Svarbrev angående spørsmål om støy

Alver kommune knr4631, Gnr 323, Bnr 617.

Holtermandsvegen 2A, 5918 FREKHAUG

Svar på brev mottatt 19.08.2022 angående ønske om tilbakemelding pga utfordringer med støy.

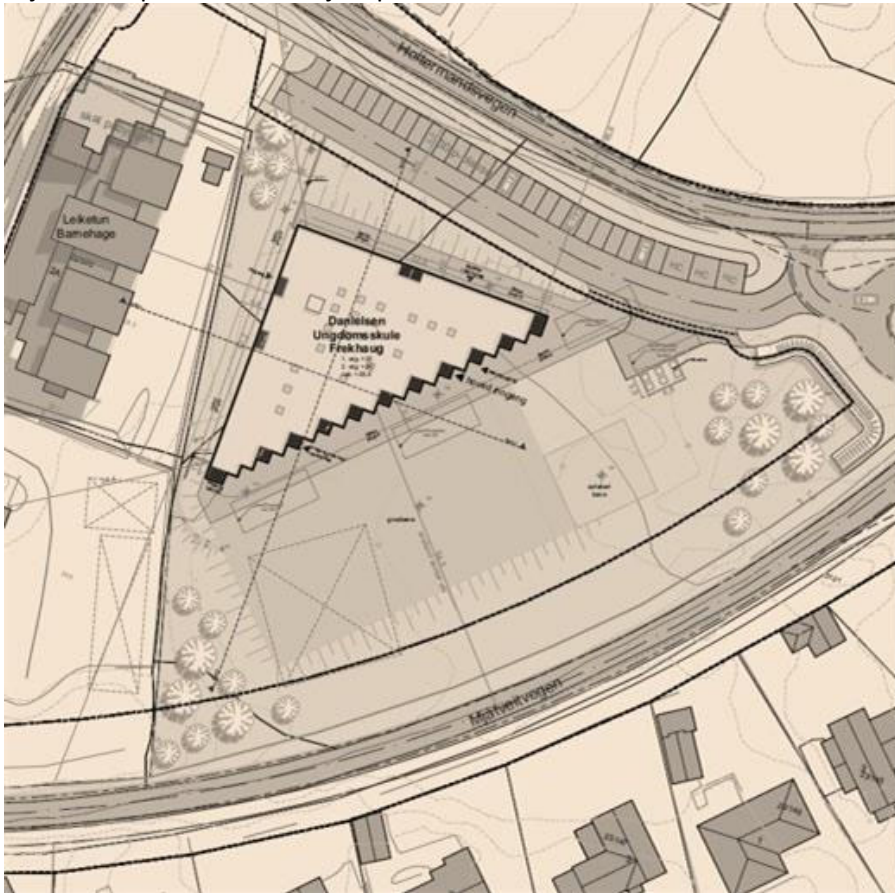
4. Dykkar vurdering på om utearealet som er etablert er i samsvar med løyve eller om det er gjort søknadspåtlige endringar?

Det er i tegninger vist ballbane og andre flater for installering av lekeplassutstyr, samt at det kommer tydelig frem i forsidebrev hva som blir søkt om. Vi bekrefter med dette at det er ikke foretatt noen søknadspåtlige tiltak eller søknadspåtlige endringer som skal låse tiltakshavers muligheter til å beholde eller fortsette å utvikle utearealet på en hensiktsmessig måte i forhold til driften. Om byggesak har en egen interesse av å arkivere nåværende utomhusplan i sitt system, kan vedlagte utomhusplan legges inn i saken som en «som bygget» informasjon. Ønsker å presisere at det er etablert en ballplass med flettverksgjerde og nett, ikke ballbinge som referert i brev, det er heller ikke en skatepark, men enkeltutstyr både for skateboard og sparkesykkel.

Det er opplyst i søknad om at utearealet skal detaljeres og møbleres i detaljprosjektet, dette kommer tydelig frem i forsidebrev, både med tanke på bruk og plassering se skjermdump av forsidebrev:
